编号 413 更改通知

M2B系列

端子的环氧树脂密封颜色的变更

变更前的环氧树脂密封	变更后的环氧树脂密封
 <p>环氧树脂密封颜色： 绿</p>	 <p>环氧树脂密封颜色： 黑</p>

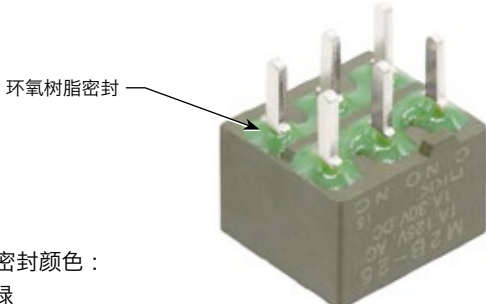
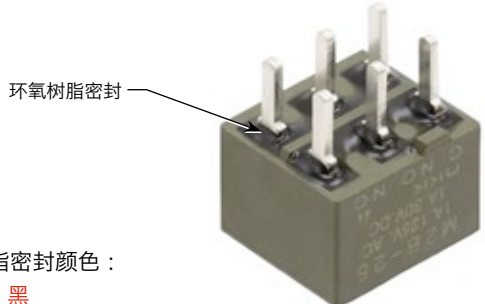
M2B 系列按钮开关端子部的环氧密封将进行变更，由原来的绿色变更为黑色。变更后的黑色环氧密封在保护开关，免受助焊剂、溶剂和其他污染物进入方面的效果不会有变化。此次变更适用于 M2B 系列的所有标准型号和定制 型号开关。受影响的标准型号列于下页。
